Projet urbain du Moulon

Enquête Publique Préalable à l'autorisation de réaliser les travaux au titre de la loi sur l'eau et les milieux aquatiques

Rapport et conclusions

Dossier n°E14000014/78

Figure 1: Extrait du schéma directeur d'assainissement - février 2014

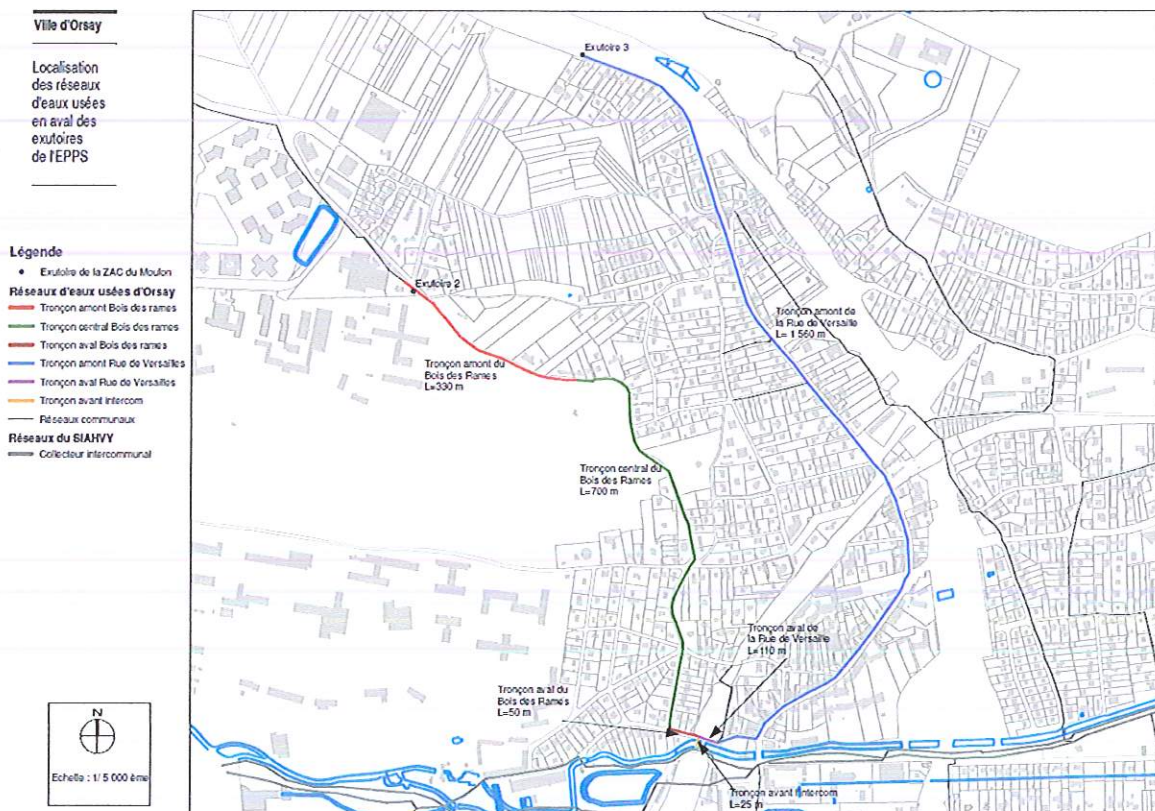
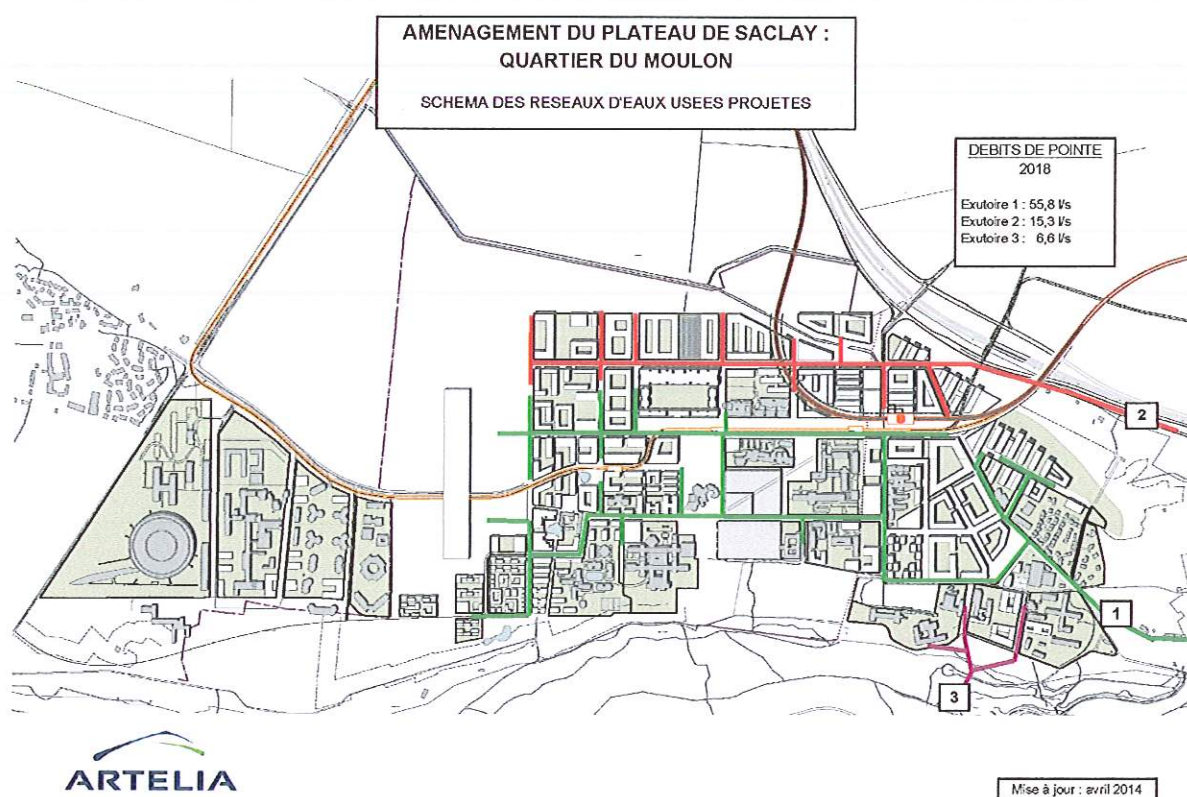
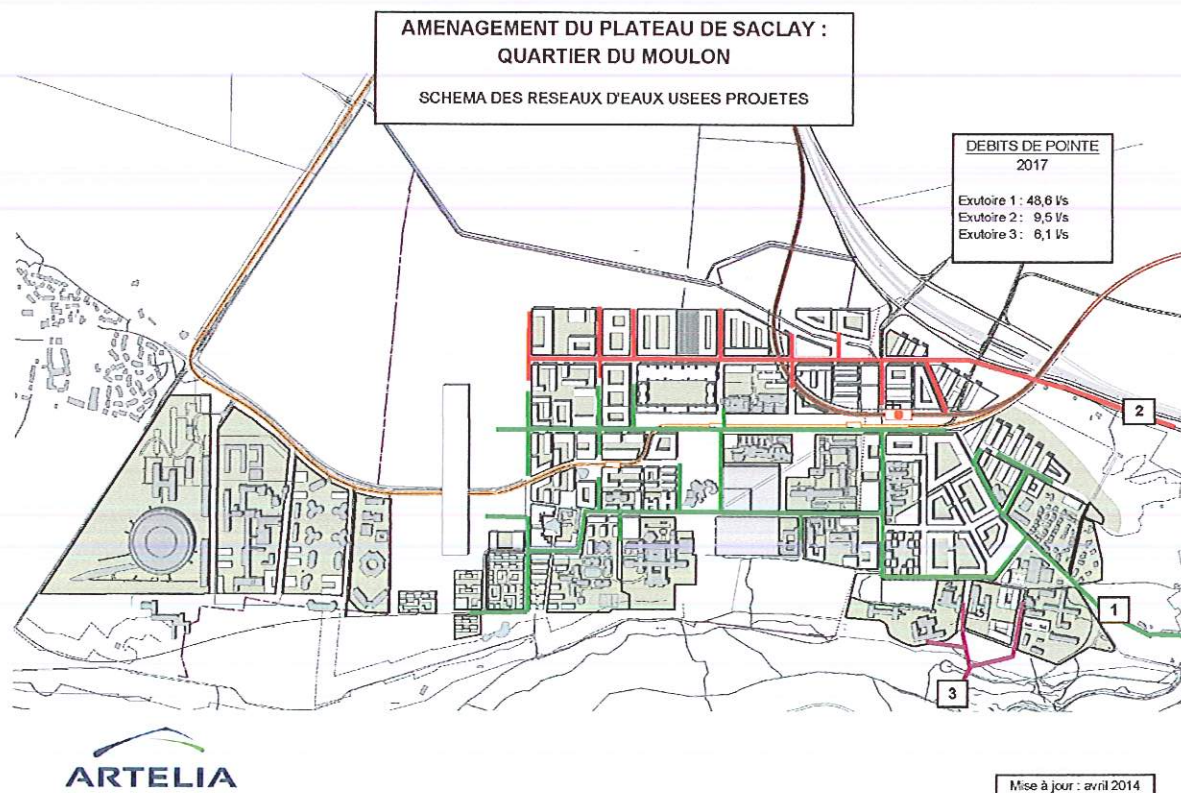
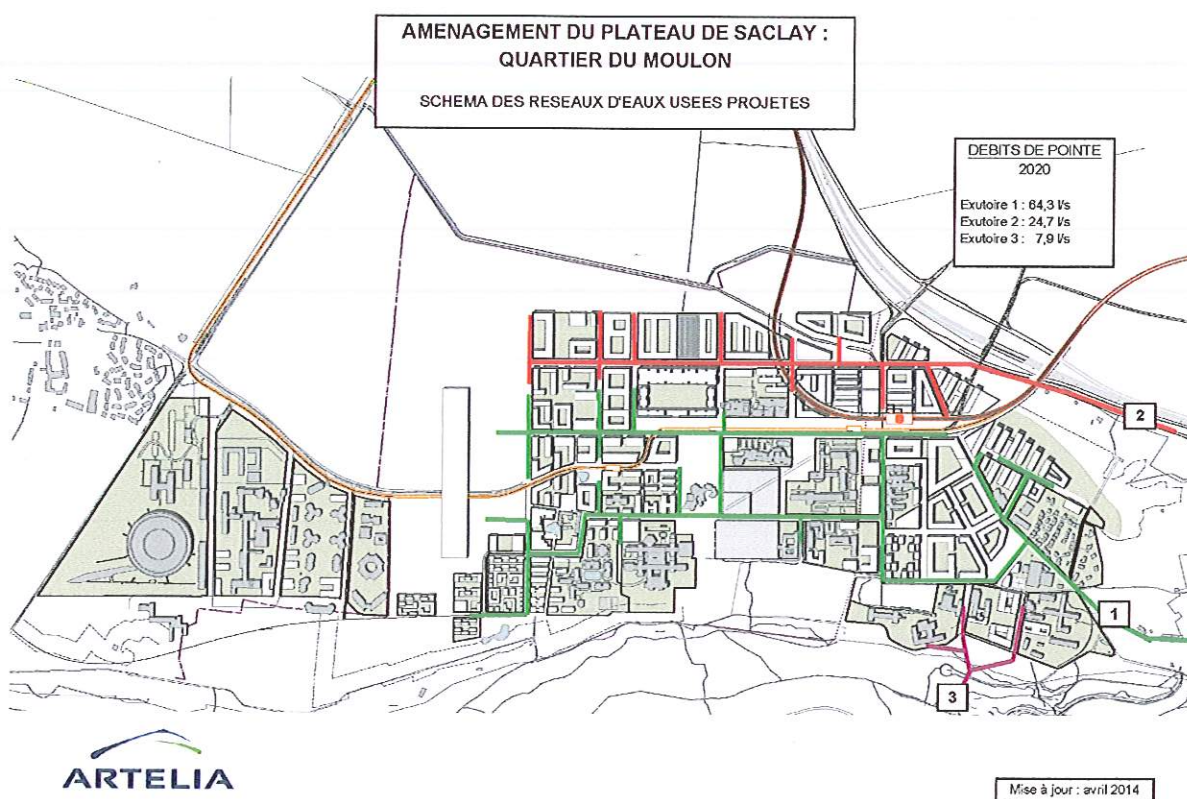
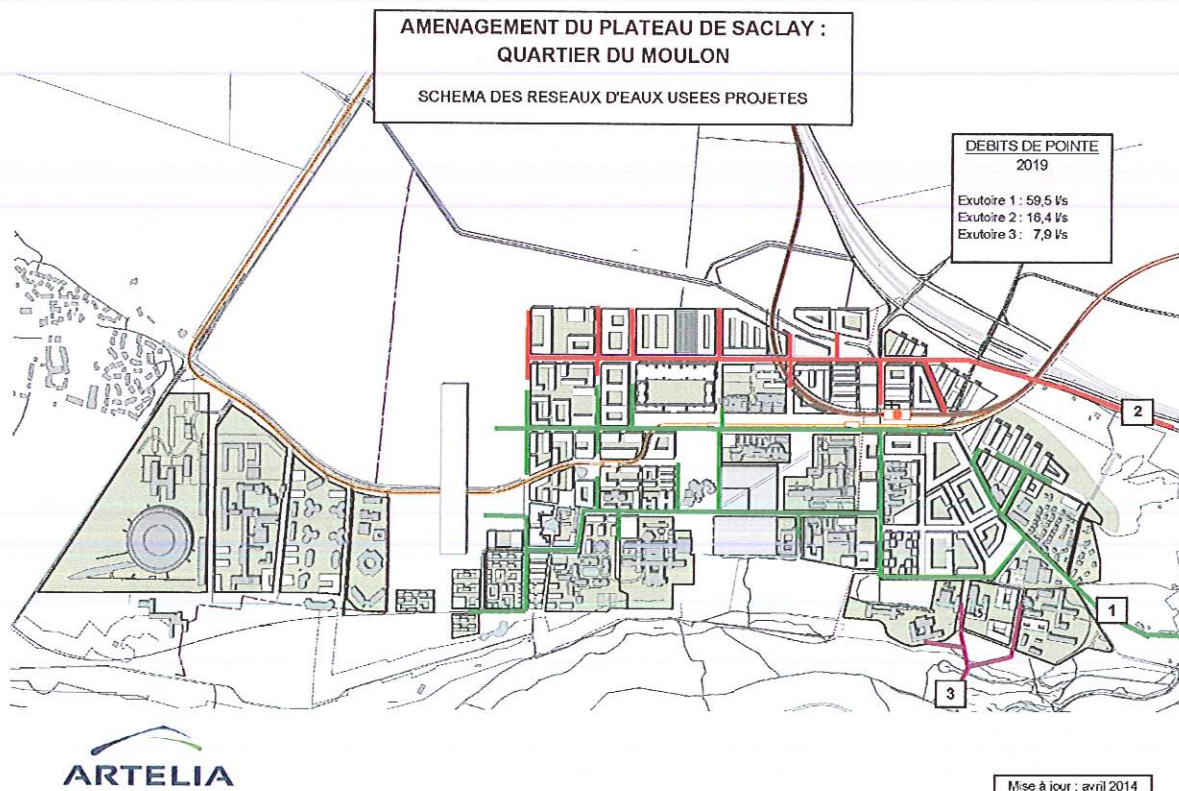
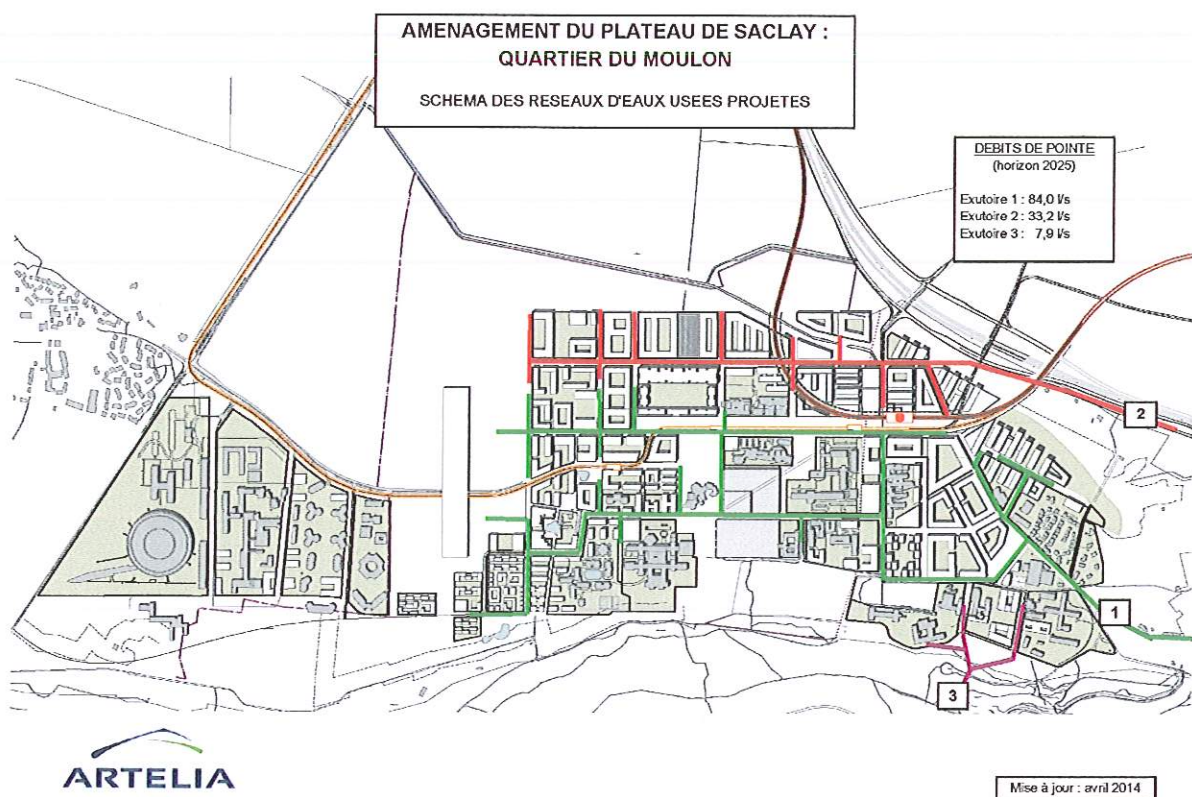
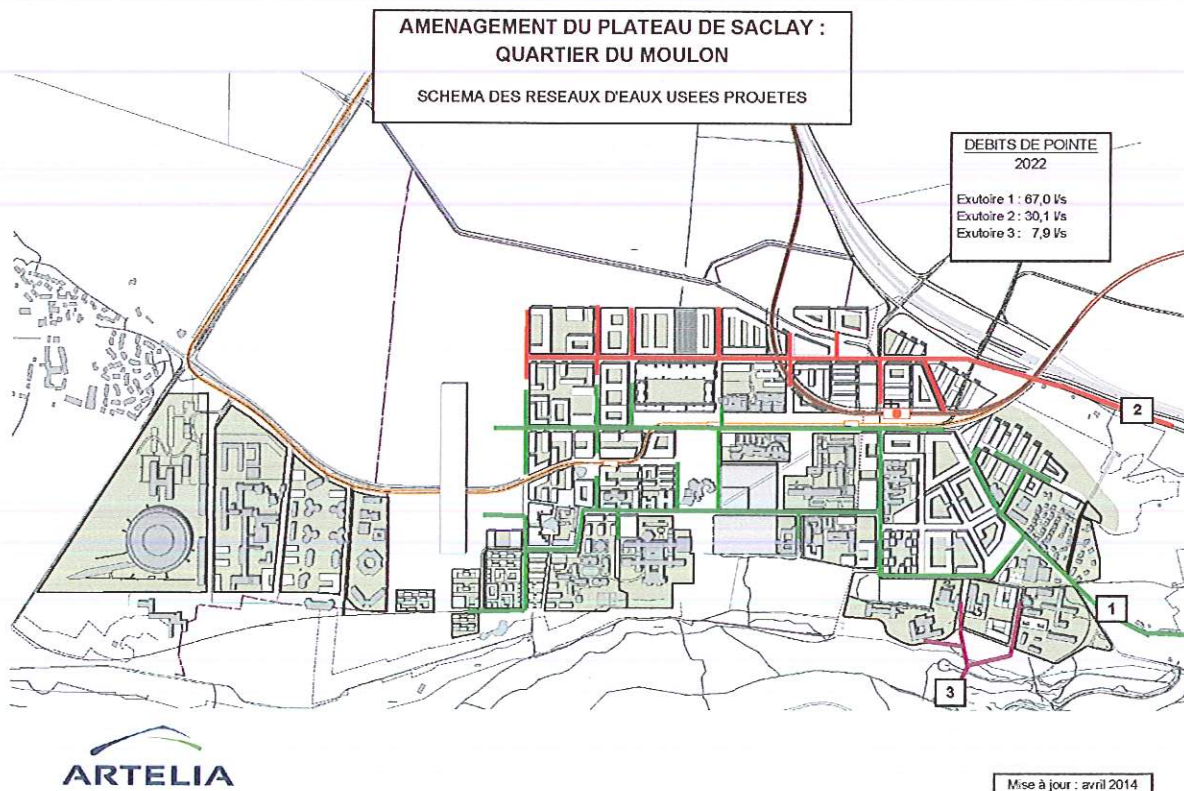
Les apports du Moulon nécessiteront de redimensionner une partie du réseau du Chemin du Bois des Rames (cf. plan ci-dessous):

Un phasage des débits par année a été réalisé en fonction de la montée en charge de la ZAC, il permet au pétitionnaire de planifier les interventions travaux sur les tronçons concernés (cf. ci-dessous les extraits du phasage). »

À la suite de ces discussions, des adaptations au projet sont apparues pour répartir différemment les effluents entre les deux collecteurs d'Orsay. À partir de l'avancement de l'urbanisation de la ZAC, un phasage des besoins par année a été réalisé qui permettra au gestionnaire de planifier et de réaliser les interventions sur les tronçons des collecteurs concernés. Les modifications dans la répartition des flux et les précisions sur le phasage devraient être intégrées au dossier.

Prendre en compte la modification qui est intervenue à la suite des études techniques sur la répartition du flux des eaux usées, entre le collecteur du bois de Rames et de la rue de Versailles, et donner les échéanciers des débits liés à l'urbanisation ;
